Concours d'idées pour un collège classique et l'aménagement d'un ancien pénitencier, à Lausanne.

CONCOURS POUR L'AMÉNAGEMENT D'UN TERRAIN ET L'ÉTUDE D'UN COLLÈGE CLASSIQUE, A LAUSANNE

IV^{me} rang (mais non primé). Projet « Virgile », de M. A. Laverrière, architecte à Lausanne.

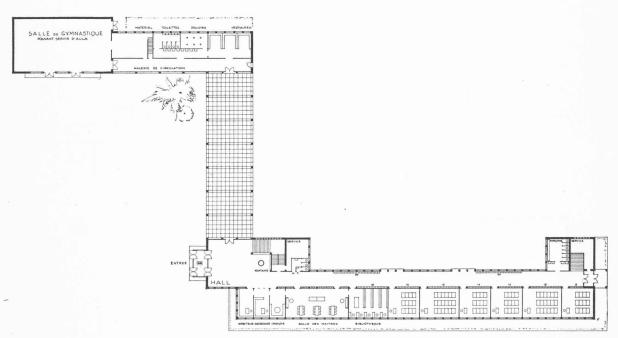
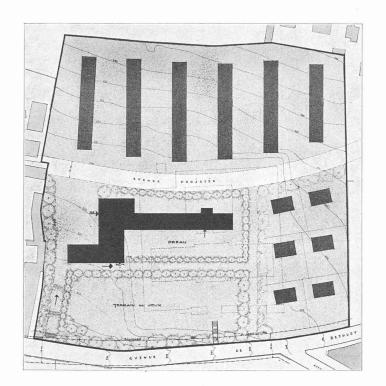
Nº 16 « Virgile » bis (lettres rouges). Implantation du collège trop près de l'avenue de Béthusy.

Bonne disposition des espaces libres.

La proposition pour utiliser le haut du terrain n'est pas indiquée ; le terrain au sud du collège devrait être aménagé en préau, car le préau proposé est insuffisant.

Accès sur avenue de Béthusy très bien compris.

La disposition en équerre du principal escalier intérieur est défectueuse.

Les paliers d'arrivée sont trop exigus. Bonne et claire distribution générale. Architecture uniforme et correcte.

IV^{me} prix : Projet « Dixi », de M. *Pierre Maurel*, architecte, à Lausanne.

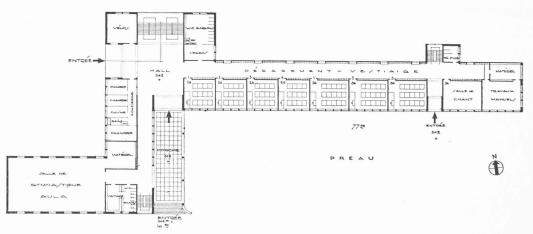
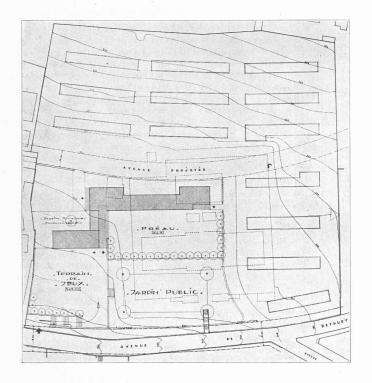
Nº 80 « Dixi ». Il est regrettable que la partie sud-est du terrain soit occupée par des villas, ceci au détriment du préau et du terrain de jeux. Ce dernier est trop près des classes, L'accès principal sur avenue de Béthusy manque d'ampleur.

L'escalier secondaire est beaucoup trop exigu.

Les W. C. des garçons sont trop excentriques.

Bonne disposition générale, mais le couloir de la Direction manque de Îumière.

Architecture correcte.

V^{me} prix : Projet « Pour la jeunesse », de M. *Jean Hugli*, architecte, à Yverdon.

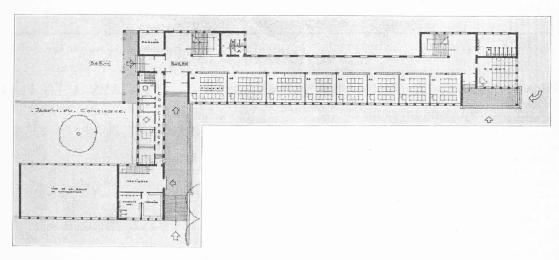
No 59 « Pour la Jeunesse ». Bonne implantation, mais la part affectée au lotissement est trop considérable, au détriment du collège.

La division de la partie attribuée au collège est défectueuse.

Un jardin public, à proximité des classes, est peu recommandable.

Le terrain de jeux est beaucoup trop petit et ne devrait pas être traversé par la circulation.

L'accès principal près de la place de l'Ours est bien placé, mais manque d'ampleur.

Le parloir encombre une partie du plan qui devrait être plus largement traitée, le vestibule d'entrée étant un peu

La composition générale du projet est très bonne.

La portée de la façade ouest sur deux piliers distants de 16 m est excessive.

Façade bien adaptée au plan.
